桶川都市計画下水道の変更について（市決定）

令和 6 年 1 1 月 1 9 日
桶川市

議案第1号 桶川都市計画下水道の変更について（市決定）

桶川都市計画下水道の変更（案）（桶川市決定）

名 称	桶川都市計画下水道の変更			
図面名	計 画 図 (雨 水)	図 番	4-1	
製 図	令 和	年 月 日	縮 尺	1/2500
	設 計	写 図		
事 業 主	桶 川 市		訂 正

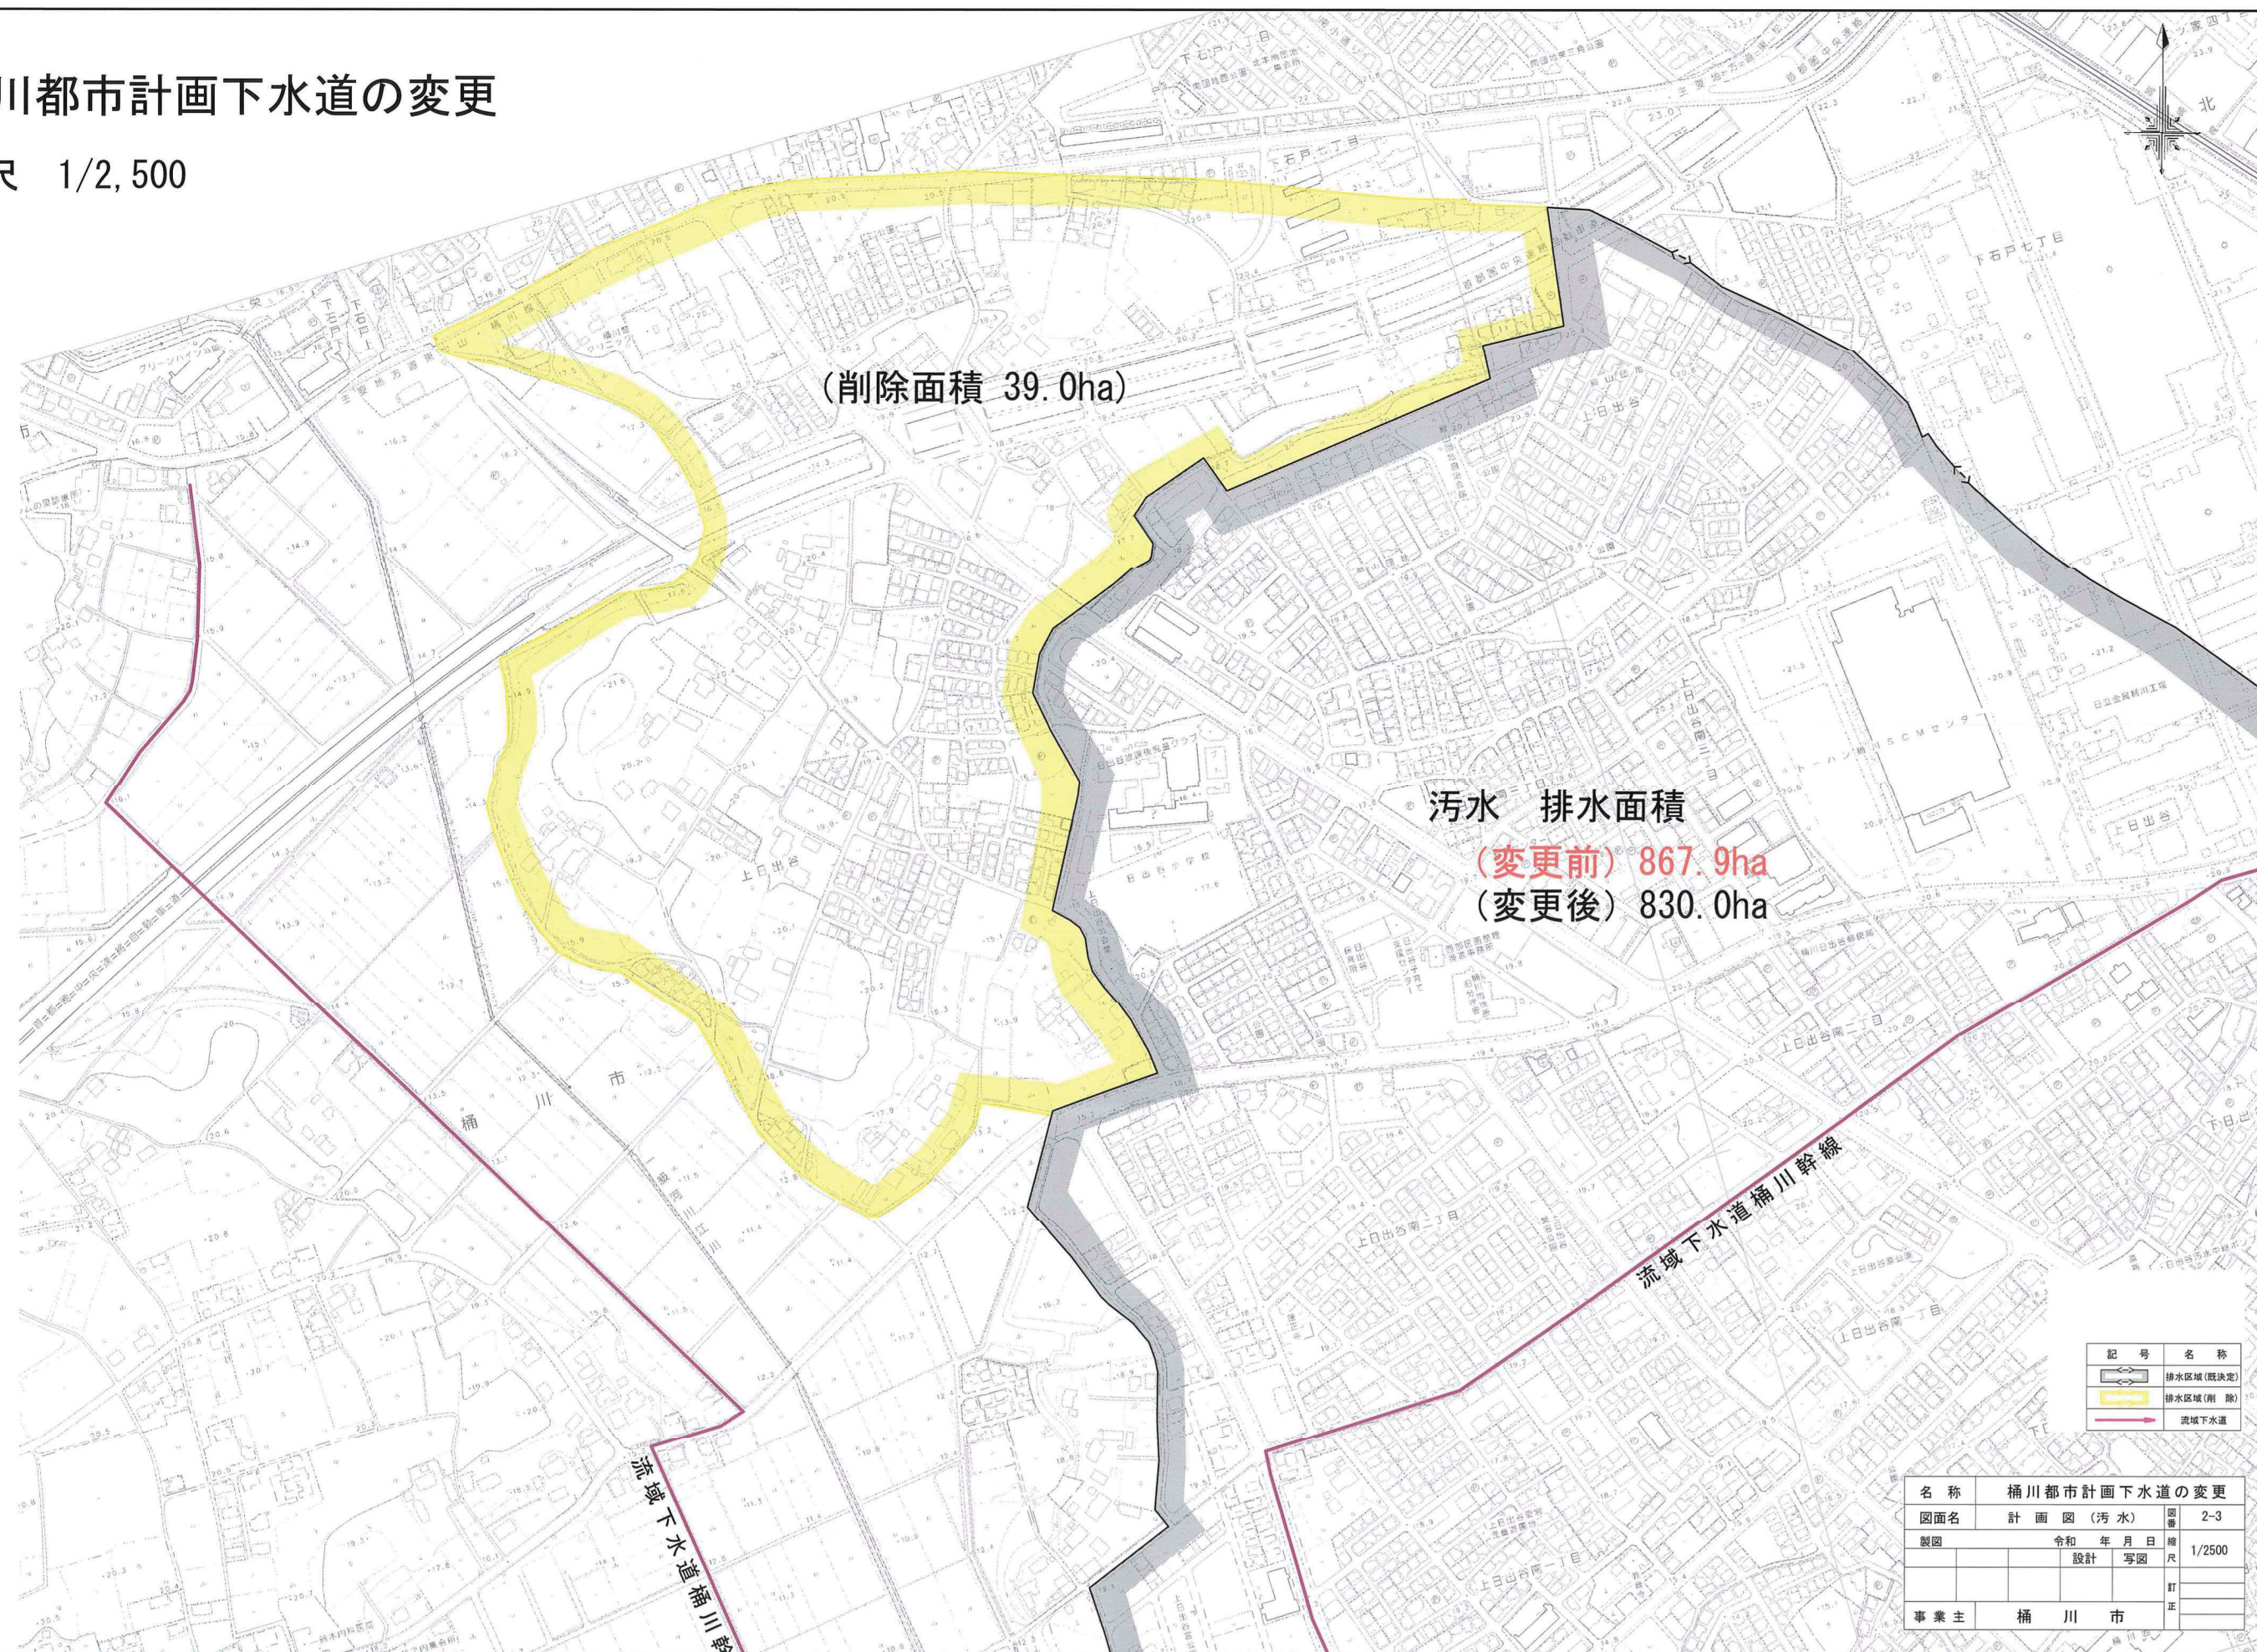
(削除面積 1.0ha)

雨水 排水面積
(変更前) 857.0ha
(変更後) 818.0ha
